Oggetto: [ID: 11167] Interporto di Jesi - Decreto di compatibilità ambientale n. 374 del 16/07/2010, così come prorogato dal D.M. n. 218 del 16/10/2015 e dal D.M. n. 64 del 9/02/2021. Verifica di ottemperanza condizione ambientale n. A.4. Contributo istruttorio ARPAM.

OSSERVAZIONI TECNICHE ARPAM**MATRICE ARIA**

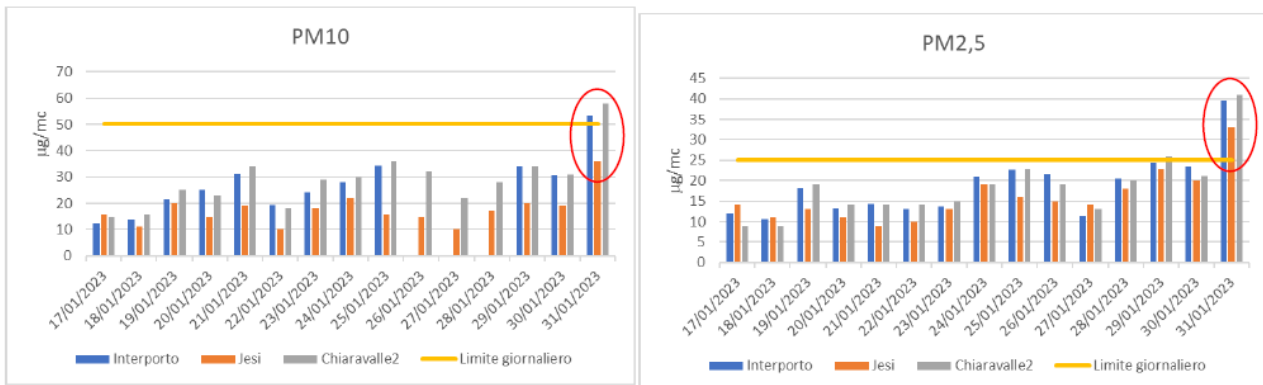
- In merito ai risultati ottenuti per il monitoraggio dei parametri PM10 e PM2.5 in entrambi i punti di misura, si evidenzia che:
 - o presso il "**PUNTO 1: monitoraggio monte**" le concentrazioni seguono il medesimo andamento temporale di quelle rilevate presso le stazioni di "Jesi" e "Chiaravalle 2" della RRQA Marche, ma quasi sempre inferiori a queste ultime o leggermente superiori a quelle rilevate presso la stazione di "Jesi" e nettamente inferiori a quelle rilevate presso la stazione di "Chiaravalle 2". Di seguito una immagine estratta da pag. 8 del suddetto documento.

- o presso il "**PUNTO 2: monitoraggio valle**" le concentrazioni seguono il medesimo andamento temporale di quelle rilevate presso le stazioni di "Jesi" e "Chiaravalle 2" della RRQA Marche, ma quasi sempre nettamente superiori a quelle rilevate presso la stazione di "Jesi", e leggermente inferiori a quelle rilevate presso la stazione di "Chiaravalle 2". Di seguito una immagine estratta da pag. 8 del suddetto documento.

- o premesso che i risultati ottenuti presso i due punti di monitoraggio non sono confrontabili in quanto le misurazioni non sono state effettuate nei medesimi giorni, quanto precedentemente sottolineato non trova spiegazioni nella relazione trasmessa dal proponente.
- In merito ai risultati ottenuti per il monitoraggio dei restanti parametri si evidenziano valori di concentrazione di *benzene* maggiori rispetto alle due stazioni della RRQA Marche nel “**PUNTO 1: monitoraggio monte**”; stessa considerazione per il parametro CO, che presenta valori maggiori rispetto alla RRQA Marche anche nel “**PUNTO 2: monitoraggio valle**”.
